資料の修正点

液状化評価の手順について

※ 設2-補-013-02 サイクル燃料備蓄センター 設計及び工事の計画の変更認可申請書(補足説明資料) 使用済燃料貯蔵建屋の耐震性

図4 敷地内地下水位観測位置

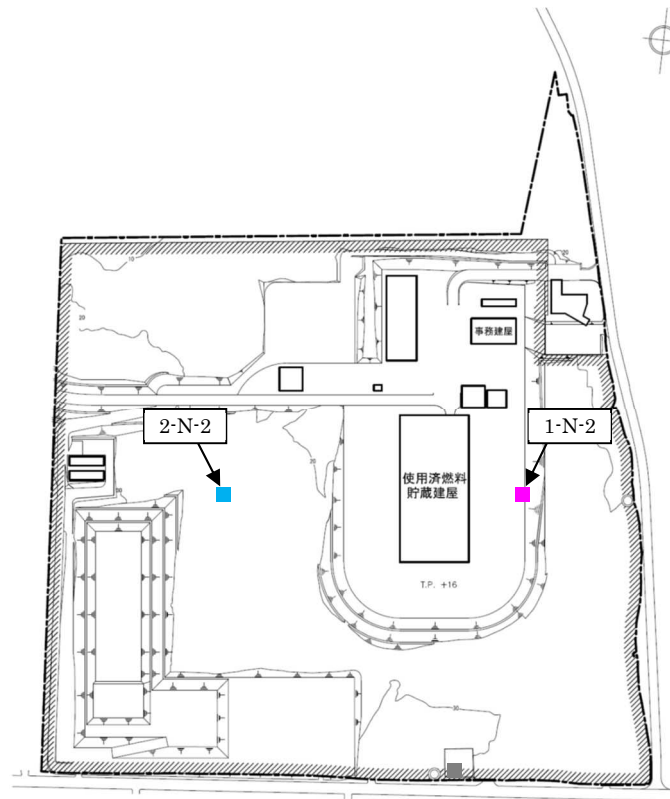
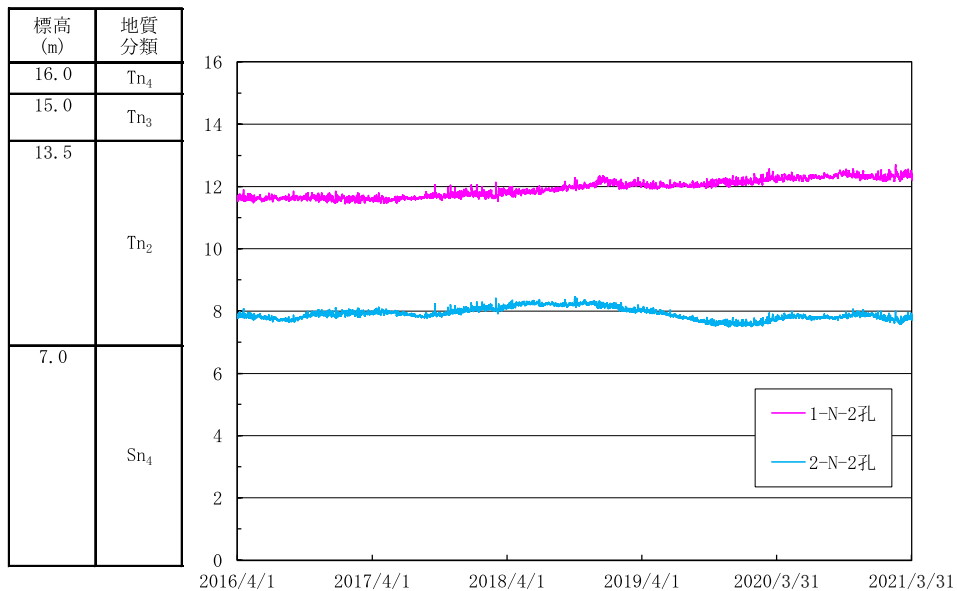
No.	pp.	修正点
1	3	将来的な土地の改変の可能性について追記した。
2	4	建屋周辺以外の地下水位観測結果とその傾向を記載。
3	5,6	液状化判定の検討対象層を田名部層としていたが、これに加えて砂子又層も対象層として修文した。また砂子又層の物性値を追記。
4	8,9	田名部層の試験方法に加えて砂子又層の試験方法を追記するとともに、算定したせん断応力比 R の値を記載。
5	10	水平動 2 方向と鉛直動同時入力の液状化判定結果に砂子又層の結果を追記。
6	11	前回ヒアリングで参考資料としていた室内試験結果を【別添1】として資料に追加。
7	12	室内試験に用いた供試体の採取位置に関する記載を【別添2】として資料に追加。
8	13	砂子又層の供試体代表性に関する記載を追加

なお、敷地では上記の建屋周辺の地下水位の観測の他に図4に示す位置でも地下水位の観測を実施して

いる。その結果を図5に示す。

貯蔵建屋東側法尻の 1-N-2 孔の水位は概ね地表面下 4m 程度で安定しており、建屋東側 2-N-2 孔の水位は概ね地表面下 8m で安定している。水位の傾向は、建屋周辺の水位観測記録の傾向と整合して、敷地東側から西側にかけて水位が低下していることがわかる。
